## Niederschrift

über die **öffentliche Sitzung des Gemeinderates** am Donnerstag, den 22.06.2023 um 19:30 Uhr im Sitzungssaal des Mehrzweckgebäudes.

### 1. **Bebauungsplan "Nördlich der Valleystraße"**

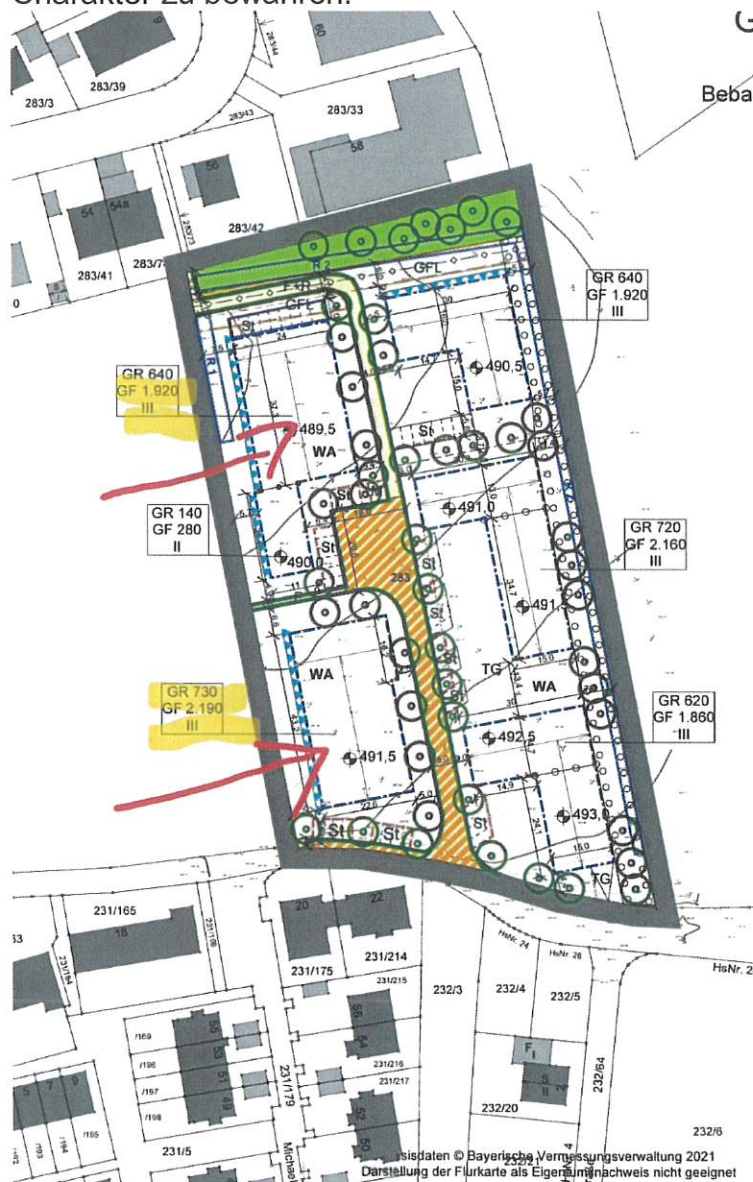
„bei Betrachtung des Entwurfs des Bebauungsplans „Nördlich der Valleystraße“ fällt auf, dass die geplanten Gebäude im westlichen Teil des geplanten Gebietes nicht mit den bestehenden Bebauungsplänen der angrenzenden Gebiete harmonisieren.“

Für die geplanten Gebäude im westlichen Teil (siehe markiertes Bild mit roten Pfeilen anbei) sollen 3 Vollgeschosse bei einer maximalen Wandhöhe von 9 Metern erlaubt werden. Dies steht im Widerspruch zu den direkt angrenzenden Gebieten im Norden (Gewerbe-Mischgebiet) und im Süden (Wohngebiet), wo lediglich 2 Vollgeschosse und eine maximale Wandhöhe von 7 Metern erlaubt sind.

Für ein einheitliches Gemeindebild im Ganzen und einen harmonischen Übergang zum direkt angrenzenden Abenteuerspielplatz im speziellen, sollten die bestehenden Grenzwerte auch auf den neuen Bebauungsplan übertragen werden, um städtische Kontraste zu vermeiden und den bei allen Einwohner hoch geschätzten ländlichen Charakter zu bewahren.“

Das Plankonzept sieht eine den Zielen der Landes- und Regionalplanung (Verweis auf die Stellungnahme der Regierung von Oberbayern, siehe TOP 1.2.7) verdichtete Bebauung vor. Den gleichen Ansatz verfolgte bereits die 2. Änderung des Bebauungsplans Schrammerweg (südlich des Plangebietes). Hier sind zum Zwecke des dringend nötigen Geschosswohnungsbaus ebenfalls Wandhöhen von 9 m und Firsthöhen von 10,5 m festgesetzt. Im Norden sind auf den gewerblich genutzten

Grundstücken mit zulässigen 10 m Firsthöhen ähnliche Gebäudehöhen vorhanden. Bei den geplanten Nutzungen handelt es sich um Geschosswohnungsbau und soziale Einrichtungen, die beide städtebaulich nicht mit den kleinteiligen Doppelhäusern vergleichbar sind.

Der Gemeinderat nimmt die Stellungnahme zur Kenntnis und macht sich die Abwägung zu Eigen. Eine Änderung der Planung ist nicht erforderlich.

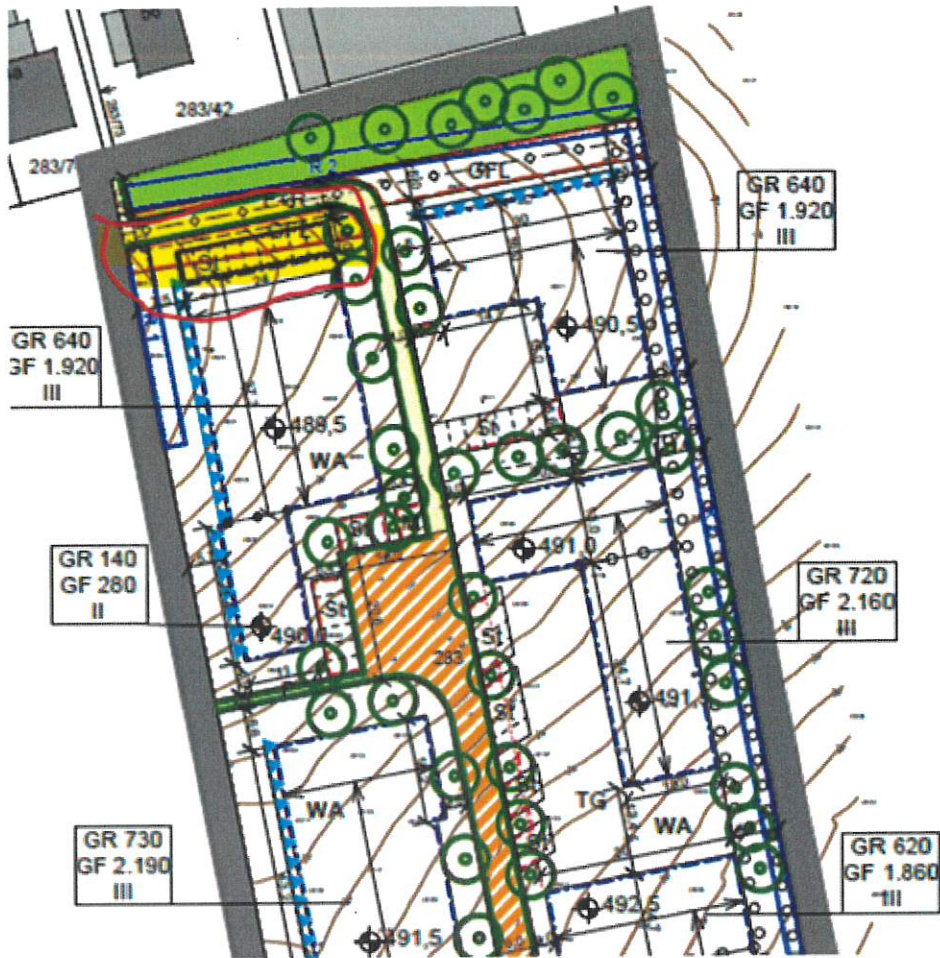
„Für den Bereich des JUZ werden gemäß 5.4 insgesamt 18 Stellplätze eingeplant. Aus der beiliegenden Skizze erklärt sich für uns nicht, wo nebst dem rot markierten Bereich – nach hiesigem Verständnis 8 Stellplätze – weitere 10 Plätze vorhanden sein sollen. Auch wenn angenommen wird, dass Jugendliche i.d.R. nicht mit dem Pkw zum JUZ fahren, wird hiesigerseits in den Raum gestellt, dass sehr wohl Kfz-Verkehr und etwaige Begegnungen zu erwarten sind, durch

Die Schaffung von 8 Stellplätzen für die KiTA wird hiesigerseits als unterdimensioniert erachtet. Infolge von angeplanten 8 – 9 Gruppen und somit 135 – 160 Kindern ist eher davon auszugehen, dass die eingeplanten Stellflächen bereits durch das Personal vollends in Beschlag genommen werden und dennoch nicht ausreichend sind. Infolge stehen zu den Stoßzeiten während des Bring- und Holverkehrs bei weitem keine ausreichenden Stellflächen zur Verfügung. Bei der geplanten Stichstraße mit einer Breite von 6 m, davon 4,75 m Fahrbahnfläche sowie 1,25 Grünstreifen steht zu befürchten, dass zu den Stoßzeiten lebhafter Begegnungsverkehr im Bereich der Stichstraße stattfinden wird.

KiTA zu planen. Hierdurch könnte sowohl zu den Stoßzeiten fröhs wie mittags/nachmittags genügend Parkraum für den Bring-/Holverkehr geschaffen und selbiger Platz abends für das JUZ genutzt werden. Infolge wäre auch ein Befahren des 4 m breiten F+R-Weges nicht erforderlich, wodurch auch ein Konflikt zwischen motorisierten und nicht motorisierten Verkehr vermieden werden kann.

Die Stellplatzplanung hält sich an die Vorgaben der Haimhauser Stellplatzsatzung. Ziel ist es langfristig beim MIV ein Umdenken und nachhaltiges Handeln der Eltern zu erreichen. Im Jahr 2023 steht die Gemeinde am Beginn dieses Prozesses. Die auf die Zukunft ausgelegte Planung will vermeiden, dass künftig nicht genutzte/ benötigte Flächen unnötig versiegelt werden. An der bisherigen Planung wird deshalb festgehalten. Dennoch erkennt die Gemeinde die Bedenken der PI Dachau, dass zum gegenwärtigen Zeitpunkt 8 Stellplätze für einen 9gruppigen Kindergarten nicht den Anforderungen der Realität entsprechen. Um den momentan noch hohen Pkw-Parkdruck zu begegnen, sind in der unmittelbaren Nachbarschaft zahlreiche für den Hol- und Bringverkehr geeignete Stellplätze vorhanden: Direkt an der Valleystraße südlich des Abenteuerspielplatzes (außerhalb des Geltungsbereichs) sowie am Wendehammer (die Stellplätze des JUZ dürften insbesondere in den Morgenstunden frei sein). Gerade die Mehrfachnutzung der JUZ- und Kinderhaus-Stellplätze ist angestrebt, um insgesamt unnötige Versiegelung zu vermeiden. Die Gefahr des Überfahrens des Grünstreifens und des ungeordneten Parksuchverkehrs kann damit ausgeschlossen werden.

Die Stellungnahme der PI Dachau wird zur Kenntnis genommen. Der Gemeinderat macht sich die Abwägung zu Eigen. Eine Änderung der Planung ist nicht veranlasst.
